ビッグホーンのリコールについて

平成 6年 7月 20日

平成 6年 7月 20日、富士重工業株式会社より、国土交通省にビッグホーンのリコールを届け出いたしました。

対策箇所説明図

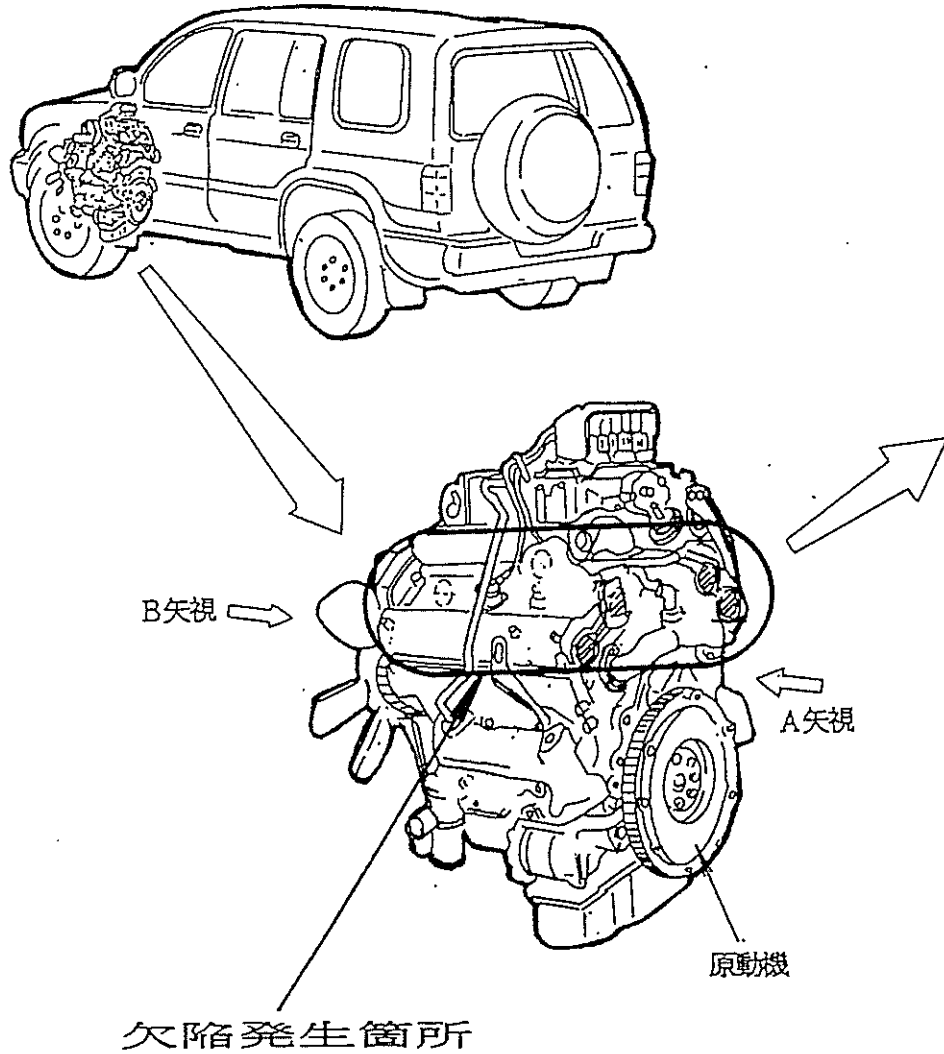
車 名	型 式	通 称 名	リコール対象車の含まれる車台番号	リコール対象車の製作期間	リコール対象車の台数	基準不適合状態にあると認める構造、装置又は性能の状況及びその原因	改善の内容
いすゞ	E-UBS25GW	ビッグホーン	UBS25GW-7100015 }	平成3年11月15日 }	4,062	ガソリンエンジンのシリンダーヘッド前後面にある、密封栓(シールプラグ)の組み付けが不適切なものがあるため、このままの状態で使用続けると当該密封栓が脱落し、エンジンオイルが漏れ、エンジンが焼付き走行不能になる場合がある。また、漏れたエンジンオイルが排気管に付着し、最悪の場合、火災に至るおそれがある。	全車両、密封栓の脱落を防止するための押さえ板(ブラケット)を追加する。
			UBS25GW-7104382				
			UBS25GW-8100011 }		1,423		
	UBS25GW-8101911						
	E-UBS25DW		UBS25DW-7100012 }	平成6年5月19日 }	1,864		
			UBS25DW-7101882				
UBS25DW-8100006 }		510					
	UBS25DW-8100562						
小 計					7,859

〔密封栓(シールプラグ)の構造が不適切なため抜け出す〕

A 矢視 (原動機後面)	B 矢視 (原動機前面)
対策前			
対策後		<p>対策内容: 抜け出し防止用ブラケットを追加する</p>
